Autorizzazione Integrata Ambientale

ALTAIR CHEMICAL S.R.L.

STABILIMENTO DI PIEVE VERGONTE

Parere Istruttorio Conclusivo

Fig. 1 Vista d'insieme della sezione di impianto oggetto dell'intervento.

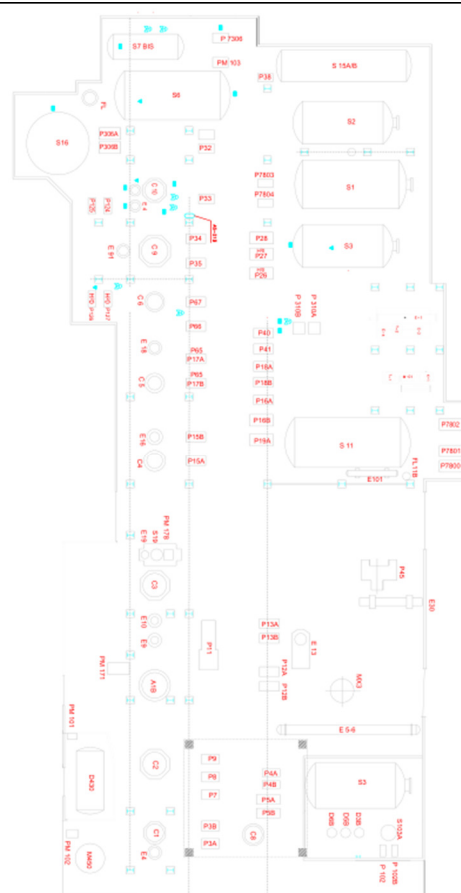
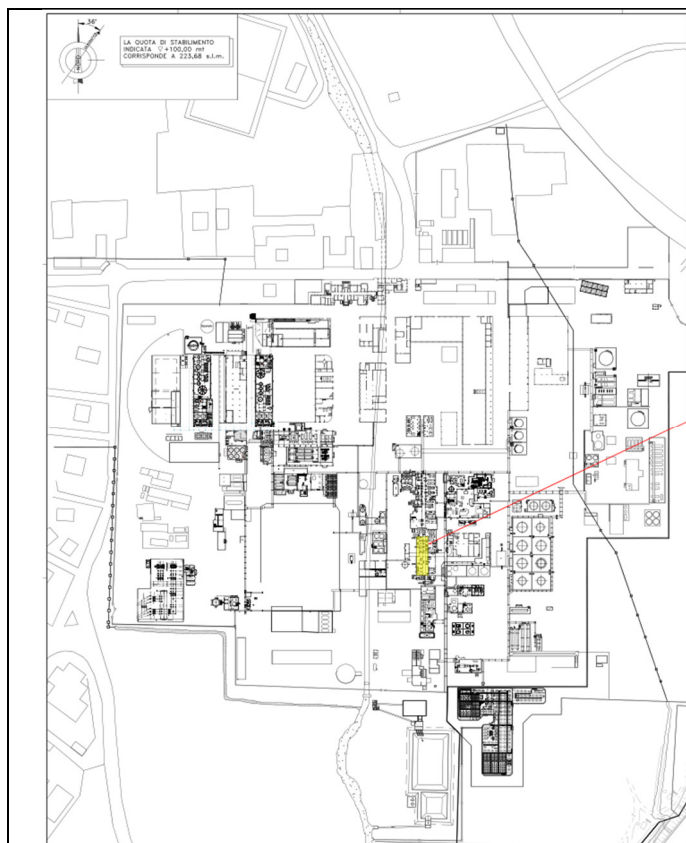
L'area oggetto di intervento è evidenziata nell'immagine sotto e nella planimetria che segue (allegato 1- DIS-GB-10031 Planimetria Generale di Stabilimento con indicazione delle aree interessate dal Piano Operativo).

Le parti di impianto che si intende dismettere e/o smantellare sono le seguenti:
